DETERMINAZIONE DEL DIRIGENTE SERVIZIO VIA/VINCA 18 ottobre 2024, n. 610

[ID VIP 9462] - Parco fotovoltaico "Apricena Industriale" di potenza elettrica complessiva pari a 121,023 MW, da realizzare nei Comuni di Apricena (FG) e San Severo (FG).

Istanza per il rilascio del Provvedimento di VIA statale ex art. 23 del D.lgs. n. 152/2006 e ss.mm.ii.

Proponente: AM ENERGY S.R.L.

Figura 3 – Disposizione tracker

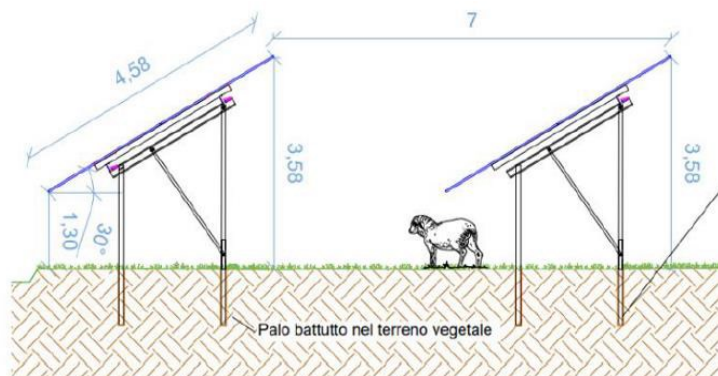
Nella relazione tecnica si precisa che "Le strutture dei moduli saranno collocate ad una inter distanza mutua asse-asse pari a 7,00 m. Tale distanza è stata determinata in relazione alla natura agro-fotovoltaica proposta per l'impianto, che prevede la coesistenza con un progetto di pascolamento, a tal fine si è provveduto anche ad avere un'altezza minima da terra di 1,30 m".

Parametro C: requisito rispettato.

Figura 4 – Ubicazione dell'impianto rispetto a cave e miniere (Area impianto Tre fossi-San Giovanni)

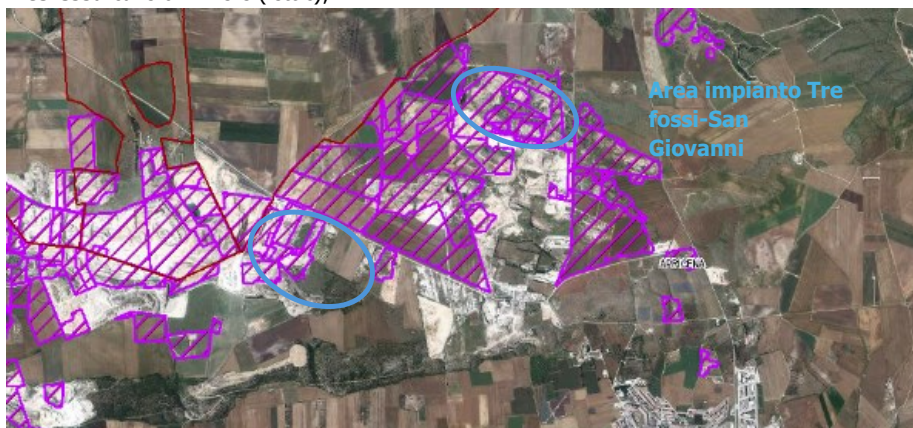
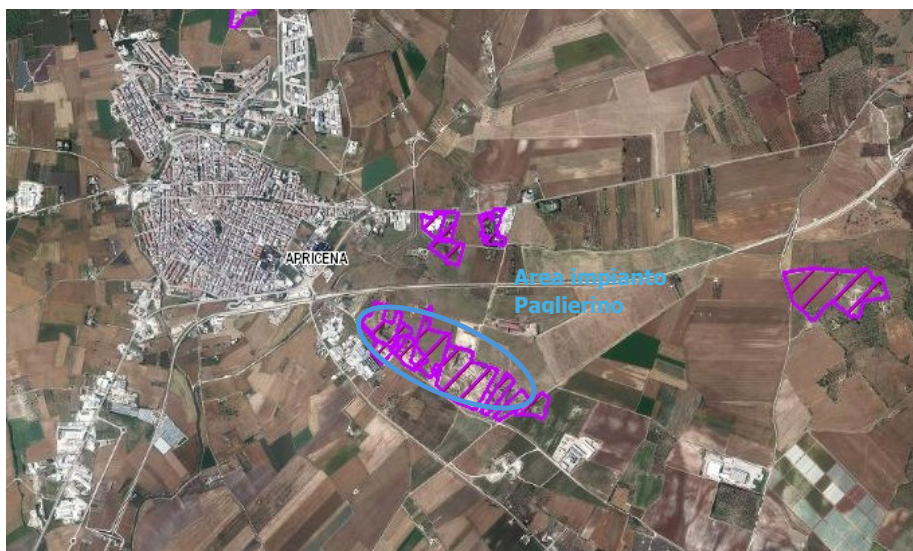
- **non** è interessata da impianti della stessa fonte (lett. a);
- **non** ricade in un sito oggetto di bonifica (lett.b);
- **interessa** cave o miniere (lett.c);

- **non** ricade entro 500 metri da siti di interesse nazionale (lett. c ter 1);
- **ricade** entro 500 metri da cave e le miniere (lett. c ter 1);

Figura 6 – Ubicazione dell'impianto rispetto a zona industriale (Area impianto Zona industriale)

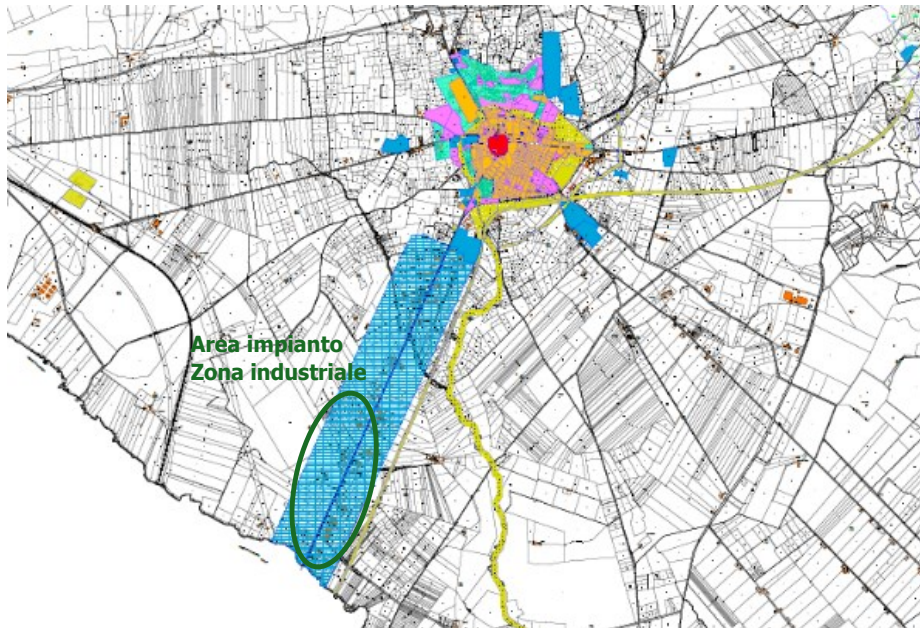
- **non** è nella disponibilità di gestori di infrastrutture ferroviarie, autostradali (lett. c bis) società di gestione aeroportuale all'interno dei sedimi aeroportuali, (lett.c bis 1);
- **ricade** entro 500 metri da zone a destinazione industriale, artigianale e commerciale (lett. c ter 1);
